設工認（中央管理室の機能移転、火災対応機器・放送設備の設置）に関する  
まとめ資料

## 6. 補正申請における当初申請からの修正箇所

補正申請における当初申請からの修正箇所(見え消し)については、以下のとおり示す。  
なお、添付書類 3 に添付している品質マネジメント計画書及び品質マネジメント計画書付録については、現在の最新版である 2022 年 9 月 26 日版に変更している。

(中央管理室の機能移転、火災対応機器・放送設備の設置)

図-5 製作及び工事のフロー図

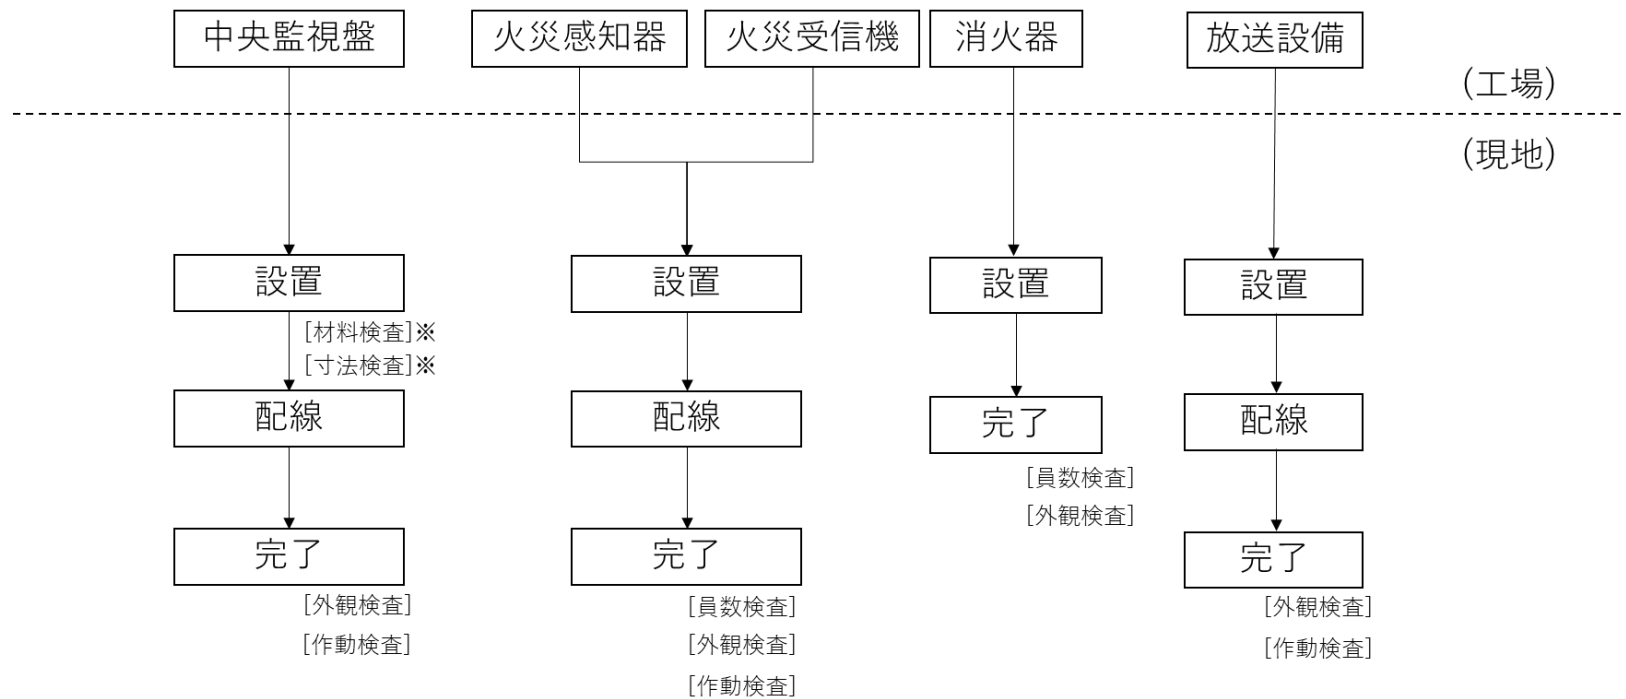
(3) 図-5 に示す「工事によって一時的に監視が出来なる場合の代替の措置」について

・工事は KUR 及び KUCA の停止中に実施する。また監視機能の移転に伴い、配線や既設品(緊急時モニタ)の移設時には、一時的に監視が出来なくなる場合があるが、代替の措置を講じるなど、安全管理上必要な措置を取る。

2022 年 8 月 25 日の審査会合で説明したとおり、切り替えに要する期間(時間)、代替措置の要否、代替措置の具体的な内容について、表 1~4 に示す。

対象設備	監視できなくなる期間(切替作業中)	代替措置の必要性	代替措置の具体的内容
火災感知器	無し	不要	新設のため代替措置不要
火災受信機	300分	要	切替作業中は対象となる各棟に人を配置し、各棟にて監視する。
消火器	無し	不要	新設のため代替措置不要

対象設備	監視できなくなる期間 (切替作業中)	代替措置の必要性	代替措置の具体的内容
放送設備	480 分	要	切替作業中に緊急時の放送が必要な場合、拡声器、PHS、携帯電話等で周知する。
